(MSR-23-031)

保安規定の変更について

三菱原子燃料株式会社

2. 保安管理組織の変更

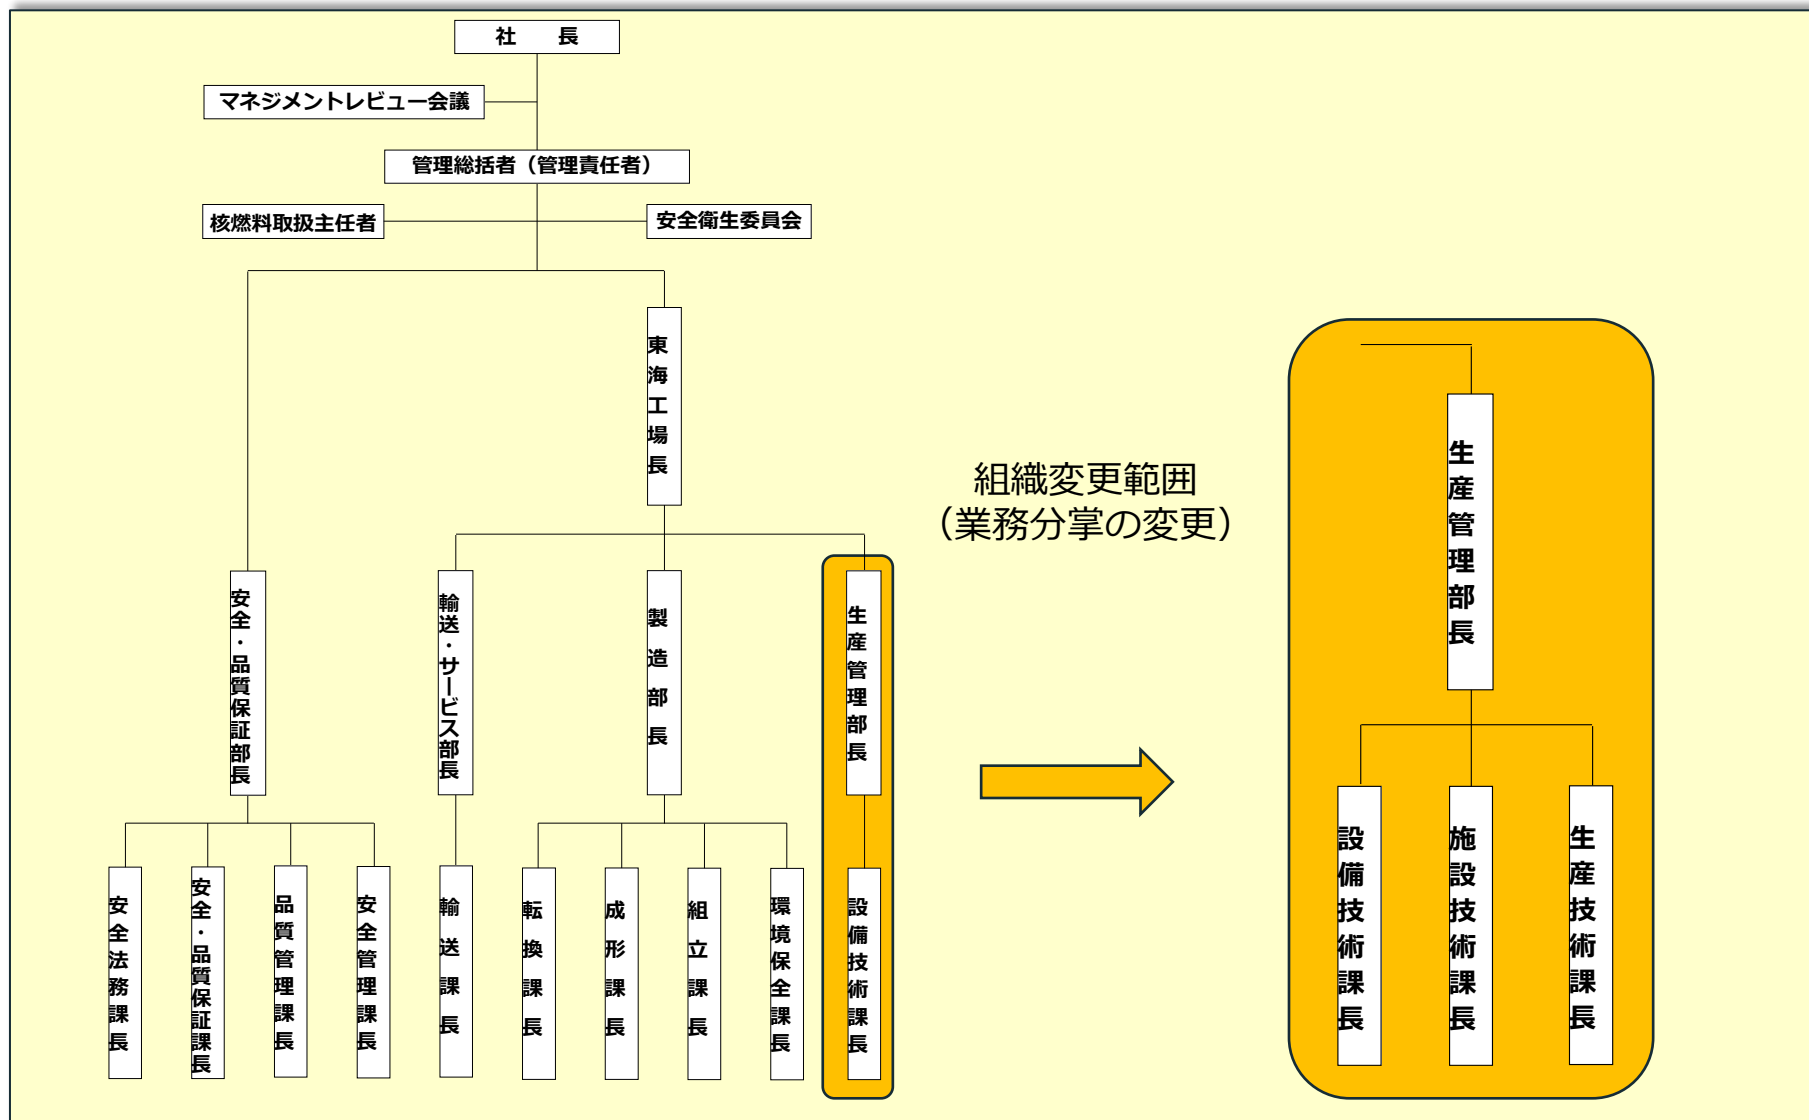
<組織変更の内容>

生産管理部設備技術課の業務所管であった施設・設備の保全及び設計・開発等の業務を効果的かつ効率的に行えるよう、生産管理部に「施設技術課」と「生産技術課」を設け、業務分掌を変更する。

職 務 分 担	
	変更前	変更後
設備技術課	<ul style="list-style-type: none"> 加工施設の付属施設（放射性気体廃棄物廃棄設備を含む）の運転 加工施設の施設管理 	<ul style="list-style-type: none"> 施設管理(工事、点検、詳細設計) (施設技術課、生産技術課の所管する業務を除く)
施設技術課		<ul style="list-style-type: none"> 放射性気体廃棄物廃棄設備, その他加工設備の付属施設(非常用電源設備を含む)の運転 建物・構築物、放射性気体廃棄物廃棄設備、その他加工設備の付属施設の施設管理(工事、点検、巡視、詳細設計)
生産技術課		<ul style="list-style-type: none"> 施設管理(加工施設の基本設計・開発)
